Informe LM-INF-IC-D-005-2020

Informe de Auditoría Técnica del Avance del Proyecto: Diseño y Construcción del Corredor Vial "Circunvalación Norte", Ruta Nacional Nº39, Sección Uruca (Ruta Nacional Nº108) – Calle Blancos (Ruta Nacional Nº109)

Unidad de Auditoría Técnica LanammeUCR

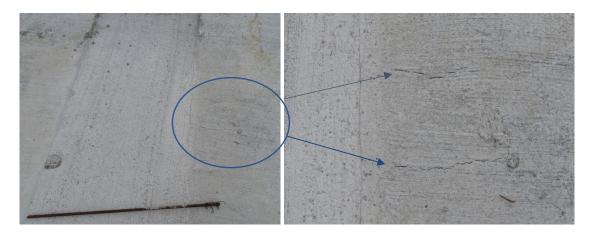
De acuerdo a ensayos realizados durante los años 2018 y 2019 por LanammeUCR y el laboratorio encargado de la verificación de la calidad, en general se han obtenido resistencias a 28 días satisfactorias, en cada uno de los concretos producidos para construcción de pilotes, cimentaciones, columnas, vigas, dinteles, losas coladas en sitio, losas prefabricadas, juntas de losas, entre otros, lo que indica que se ha tenido un control efectivo en la producción del concreto utilizado.

Fotografía 29: Marcas formadas en la capa asfáltica por apoyos sobre los que se colocaron vigas. Unidad Funcional 2B. Estacionamiento aproximado: 1+450. Fecha: 15 de abril de 2020. Fuente: LanammeUCR.

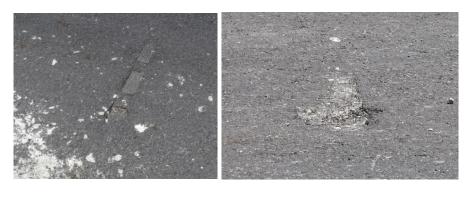
Es conocido por el equipo auditor que se han tomado ciertas medidas por parte del contratista para minimizar los daños que puedan ser provocados por estas cargas excesivas sobre el pavimento nuevo. Se han colocado elementos de madera y de concreto, de manera que la carga no sea aplicada en toda el área de la calzada. Sin embargo, no han sido del todo efectivas ni suficientes, creando algunos daños visibles superficialmente.
